*Betreff:***Veränderung der Planung Fichtengrund***Organisationseinheit:*Dezernat III
66 Fachbereich Tiefbau und Verkehr*Datum:*

„Der Planung der Straße Fichtengrund entsprechend der Anlage 1 wird zugestimmt.“

NR.	ART DER ÄNDERUNGEN	DATUM	NAME
VORABZUG			
Bauherr:	Städtisches Klinikum Braunschweig gGmbH, Freisestraße 9/10, 38118 Braunschweig		
Entwurfsverfasser:	Kuhn+Partner DAS INGENIEURBÜRO, Hermann-Blenk-Straße 18, 38108 Braunschweig, www.kuhn-partner.de		
Ausbau Fichtengrund/ Salzdhahumer Straße			Maßstab: 1:500 / 50, 1:500
Lage- und Höhenplan Erhöhung Fichtengrund			Unterlage Blatt Nr.: 10 2
bearbeitet:	Datum: 30.04.2019	Name: kwi	geprüft: Braunschweig, den
gezeichnet:	Datum: 30.04.2019	Name: sha	
Datum:	Name:	AUFTR. NR. 801 S 11080	BLATT GR. 1400 mm / 750 mm

Lageplan

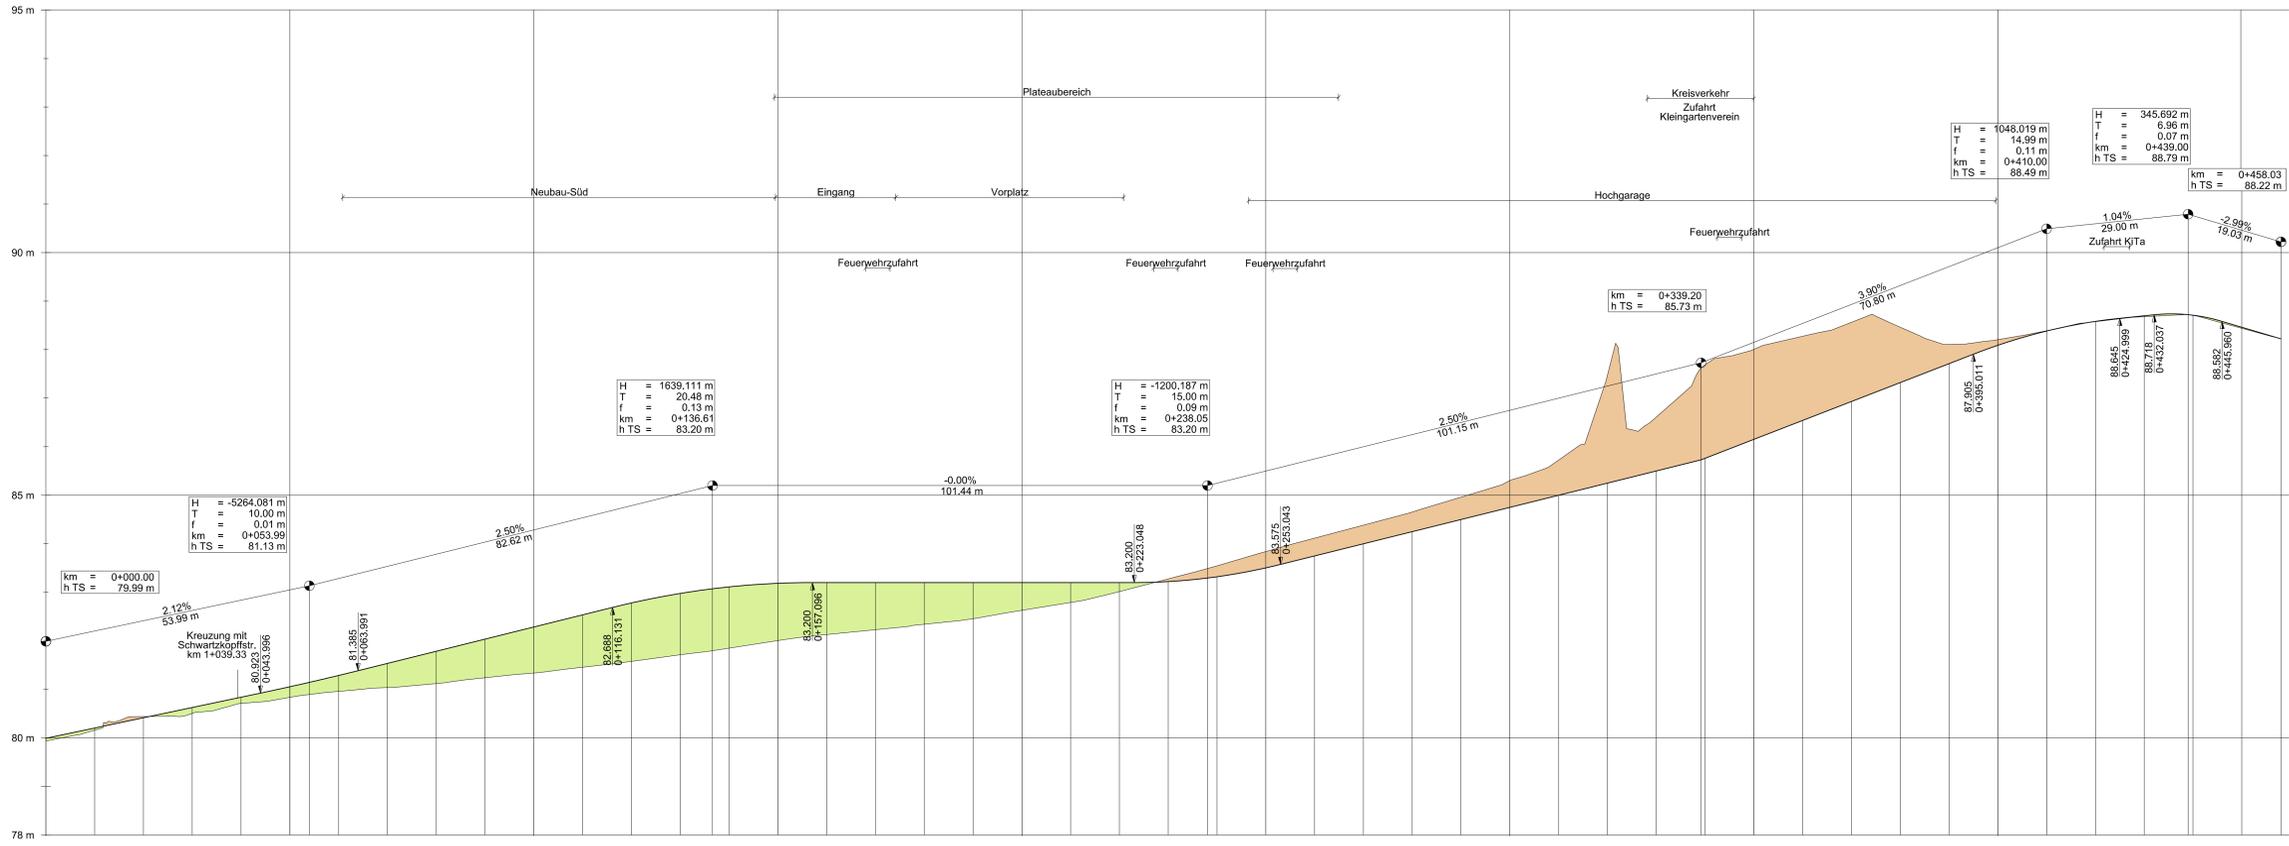
In Folge dieser Verringerung des Abstandes zwischen Gebäude und der Straße Fichtengrund musste auch die Planung für die Neugestaltung der Straße Fichtengrund, die diesen Klinikstandort im Süden begrenzt, sowohl in der Lage als auch in der Höhe angepasst werden. Die Planung für die Kreuzungsanlage Salzdahlumer Straße/Fichtengrund bleibt hingegen im Grundsatz unverändert.

Der Kreisverkehr im Zuge der Straße Fichtengrund wurde nach Osten verschoben, um eine Haltezone für Patiententransporte zu schaffen. Diese Haltezone war in der ursprünglichen Planung nicht in ausreichender Größe vorgesehen, ist aber für den klinischen Betrieb zwingend erforderlich. Darüber hinaus kann durch die Verschiebung des Kreisverkehrs die Kleingartensiedlung besser angebunden werden. Dieser Kreisverkehr in der neuen Lage stellt die zukünftige Zufahrt zur Hochgarage des Klinikums dar.

Die Höhenlage der Straße Fichtengrund wurde im Bereich des veränderten Klinikumsgebäudes um ca. 1,30 m angehoben, um unmittelbar vor dem neuen Klinikum für die ca. 6.000 Nutzer pro Tag den dringend benötigten barrierefreien Vorplatz schaffen zu können. In der ursprünglichen Planung war unmittelbar vor dem neuen Eingangsbereich eine ca. 1,50 m tiefe Böschung vorgesehen, die zur Straße Fichtengrund geführt hätte.

Aufgrund eines Hinweises wurde die Fahrbahn der Salzdahlumer Straße stadteinwärts neben dem Radfahrstreifen durchgehend so verbreitert, dass ein gefahrloses Überholen des Radverkehrs möglich ist.
